所内常設直流電源設備 (3系統目) 本文 比較表

柏崎刈羽 6, 7号炉 (2022.8.23 提出)	女川 2号炉 適合性審査許可後完本 (有毒ガス防護 : 2022年6月1日許可)	女川 2号炉 設置変更許可申請書 ※変更箇所のみ記載	差異理由
	<p>(3) 核燃料物質貯蔵用冷却設備の構造及び冷却能力</p> <p>(ii) 使用済燃料プールの冷却等のための設備</p> <p>使用済燃料プールの冷却機能又は注水機能が喪失し、又は使用済燃料プールからの水の漏えいその他の要因により当該使用済燃料プールの水位が低下した場合において使用済燃料プール内燃料体等を冷却し、放射線を遮蔽し、及び臨界を防止するために必要な重大事故等対処設備を設置及び保管する。</p> <p>使用済燃料プールからの大量の水の漏えいその他の要因により使用済燃料プールの水位が異常に低下した場合において、使用済燃料プール内燃料体等の著しい損傷の進行を緩和し、及び臨界を防止するために必要な重大事故等対処設備を設置及び保管する。</p> <p>使用済燃料プールの冷却等のための設備のうち、使用済燃料プールの冷却機能又は注水機能が喪失し、又は使用済燃料プールからの小規模な水の漏えいその他の要因により使用済燃料プールの水位が低下した場合においても使用済燃料プール内燃料体等を冷却し、放射線を遮蔽し、及び臨界を防止できるよう使用済燃料プールの水位を維持するための設備とし</p>	<p>五 発電用原子炉及びその附属施設の位置、構造及び設備 2号炉に関して記述を以下のとおり変更する。</p> <p>「ニ 核燃料物質の取扱施設及び貯蔵施設の構造及び設備」の記述を以下のとおり変更する。</p> <p>ニ 核燃料物質の取扱施設及び貯蔵施設の構造及び設備 「(3) 核燃料物質貯蔵用冷却設備の構造及び冷却能力」の「(ii) 使用済燃料プールの冷却等のための設備」の記述を以下のとおり変更する。</p> <p>(3) 核燃料物質貯蔵用冷却設備の構造及び冷却能力</p> <p>(ii) 使用済燃料プールの冷却等のための設備</p> <p>使用済燃料プールの冷却機能又は注水機能が喪失し、又は使用済燃料プールからの水の漏えいその他の要因により当該使用済燃料プールの水位が低下した場合において使用済燃料プール内燃料体等を冷却し、放射線を遮蔽し、及び臨界を防止するために必要な重大事故等対処設備を設置及び保管する。</p> <p>使用済燃料プールからの大量の水の漏えいその他の要因により使用済燃料プールの水位が異常に低下した場合において、使用済燃料プール内燃料体等の著しい損傷の進行を緩和し、及び臨界を防止するために必要な重大事故等対処設備を設置及び保管する。</p> <p>使用済燃料プールの冷却等のための設備のうち、使用済燃料プールの冷却

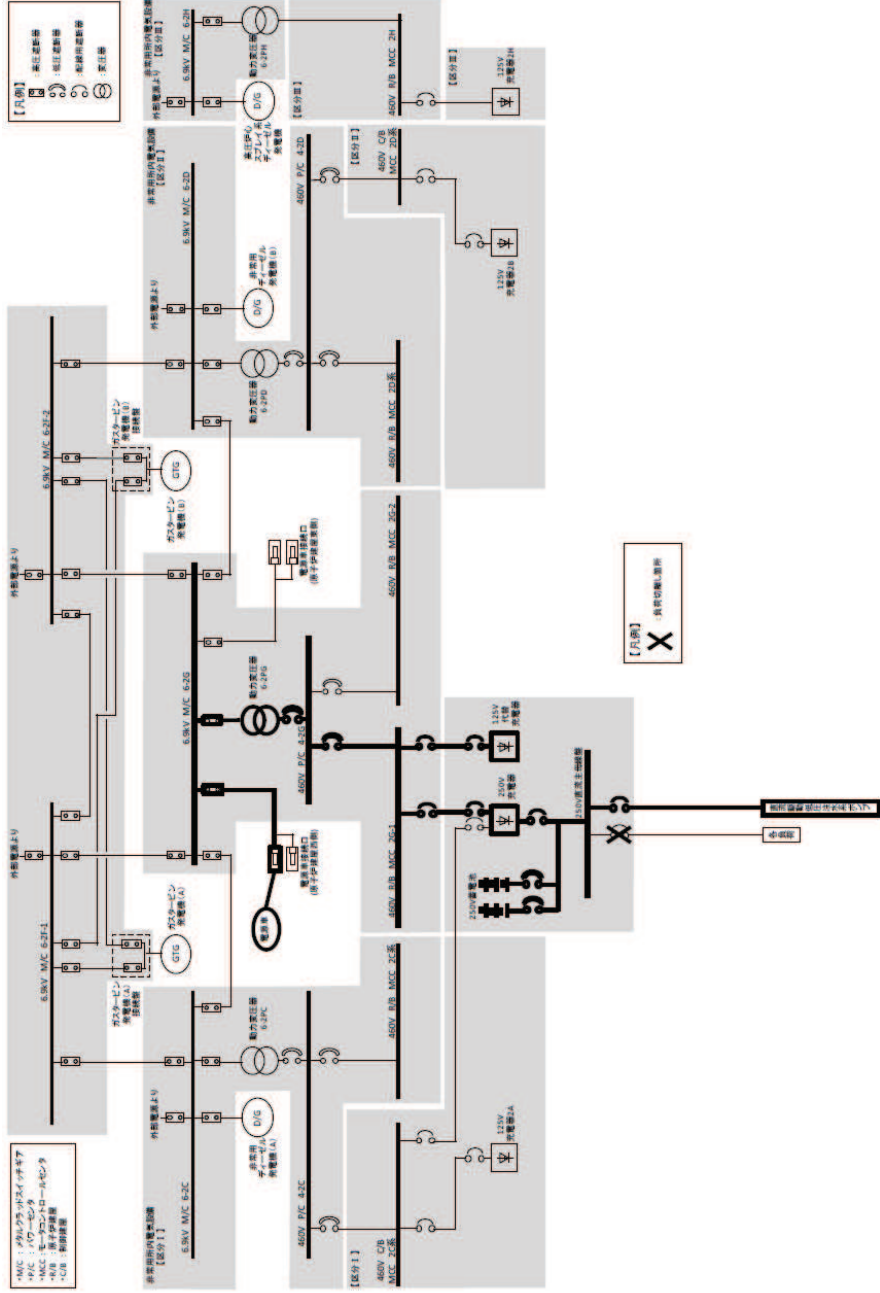
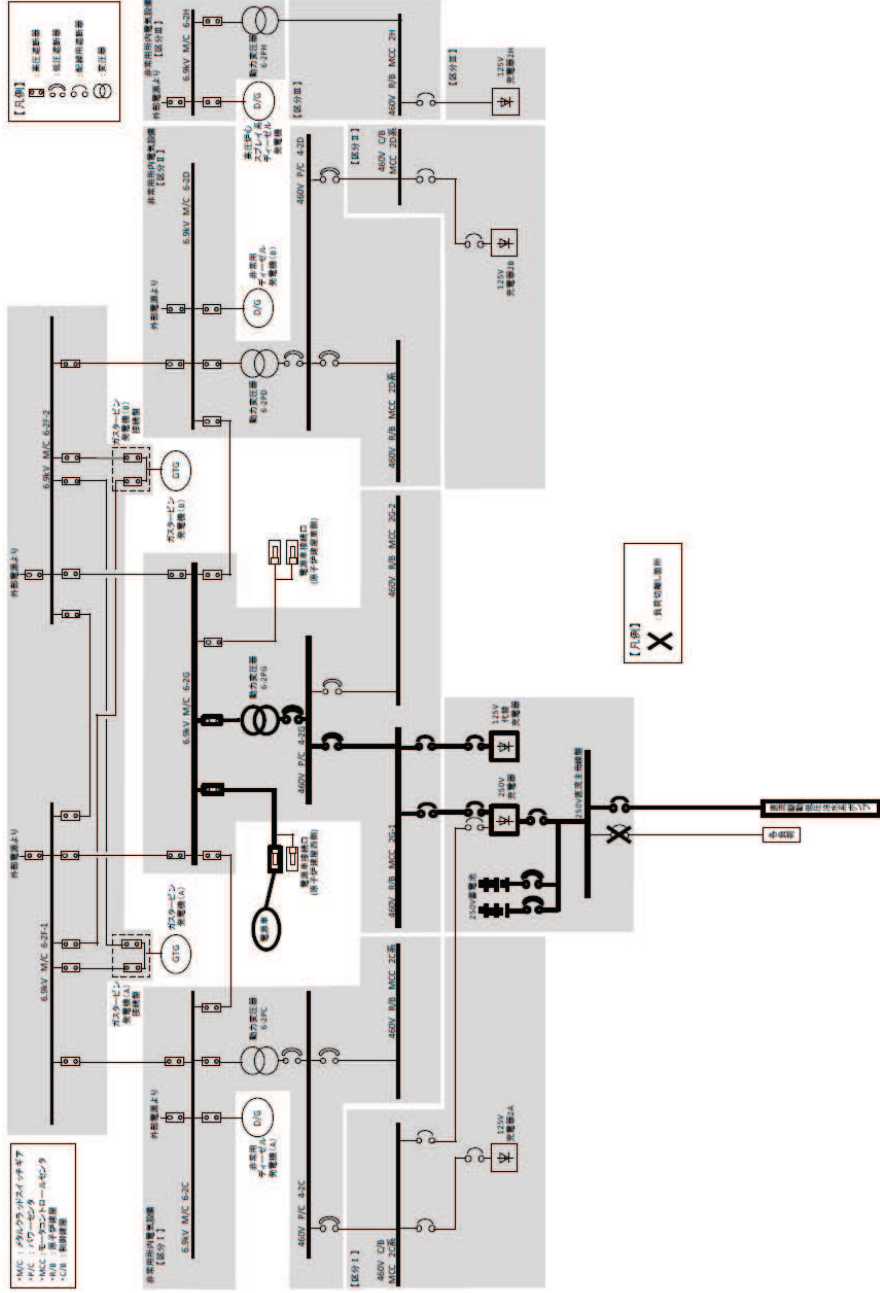
<p>柏崎刈羽 6, 7号炉 (2022. 8. 23 提出)</p>	<p>女川 2号炉 適合性審査許可後完本 (有毒ガス防護: 2022年6月1日許可)</p>	<p>女川 2号炉 設置変更許可申請書 ※変更箇所のみ記載</p>	<p>差異理由</p>
 <p>第 10.2-10 図 代替電源設備系統概要図 (可搬型代替直流電源設備による給電) (250V 蓄電池による給電)</p>	 <p>第 10.2-12 図 代替電源設備系統概要図 (可搬型代替直流電源設備による給電) (250V 蓄電池による給電)</p>	 <p>設計の差異 ・電源構成の差異。</p>	<p>設計の差異 ・電源構成の差異。</p>
